Saksnr	Utval	Type	Dato
47/14	Plan- og miljøutvalet	PS	02.04.2014

Høyringsuttale - BKK 300 kV kraftline Mongstad-Kollsnes - søknad om konsesjon for massedeponi ved Mjåsundet

Illustrasjon av korleis området kan verte sjåande ut:

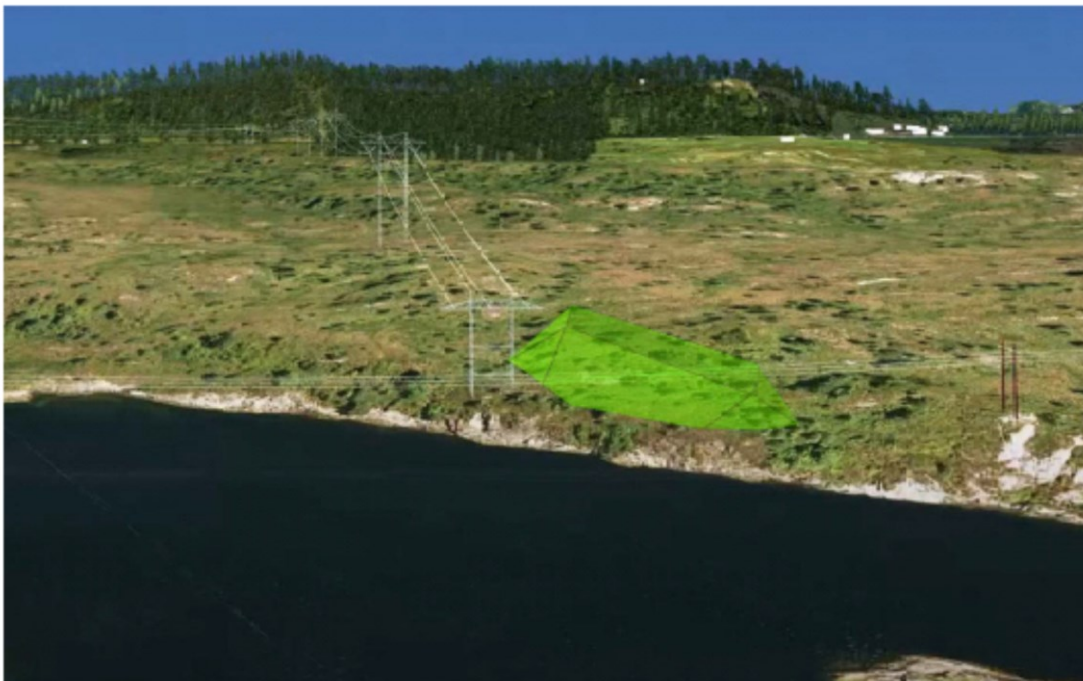
Dei to ulike alternativa som vert trekt fram har ulike eigenskapar. I alternativ 1 vert overskotsmassane fordelt på eit større areal og ein får mindre skilnad i høgd i høve eksisterande terreng. I alternativ 2 vert arealet som vert endra mindre, men ein får ein maksimal endring av høgda i terrenget på om lag 4,7 meter. Snitteikning for korleis dei ulike alternativa vil kunne sjå ut er vist i vedlegga til saka (vedlegg 12, deponi Mjåsund og MTA-plan s. 22-24). BKK ynskjer primært å samle

BKK legg i saka til grunn at det kan bli opp i mot 3.800 m³ overskotsmassar i samband med ilandføringa av kraftleidningen under Lurefjorden. Det er snakk om eit relativt stort masseoverskot, og BKK har lagt fram to alternativ der høvesvis 8,3 daa og 6,6 daa vert nytta til permanent deponi for desse massane. I alternativ 1 vert største høgda i høve eksisterande terreng 3 meter, medan alternativ 2 vil gje ei høgde på opp til 4,7 meter i høve eksisterande terreng. BKK peiker i søknaden på at dette er makshøgda og at det kan vere mogleg å redusere desse dersom myra i området vert masseutskifta.

Når det gjeld overskotsmassane i Mjåsundet, ser administrasjonen argumentasjonen om at det vil vere kostbart å fjerne overskotsmassane frå området samanlikna med alternativet som er å deponere desse fast i nærleiken av landtaket. Administrasjonen meiner likevel at dei totale massane det er snakk om er av eit slikt omfang at resultatet vil vere eit stort og unødig inngrep i landskapet på tross av at det vert hevda at ein kan bruke landskapsarkitekt for å best mogleg tilpasse seg eksisterande terreng. Inngrepet vil kome i eit område som tidlegare er vurdert som verdifullt i høve både landskap og friluftsliv og administrasjonen kan ikkje sjå at kostnadane knytt til flytting av massane er av ein slik storleik at desse landskapsinngrepa kan forsvarast. Administrasjonen vil også peike på det strenge strandsonevernet som ligg til grunn i plan- og bygningslova og at dette tilseier at ein bør strekke seg langt for å unngå tiltak i slike områder som det her er snakk om.

Oppsummert meiner administrasjonen at BKK må påleggjast å finne alternativ plassering for masseoverskotet frå landtaket for kraftleidning og at ein bør søke etter alternative bruksområder for massane. BKK bør gå i dialog med ulike potensielle mottakarar som kan nytte seg av dei ulike massane frå prosjektet. Det bør settast krav om dokumentasjon på at ein har sett på ulike alternativ før ein eventuelt gjer løyve til å deponere massane i permanent deponi som vil gje store inngrep i landskapet i strandsona.
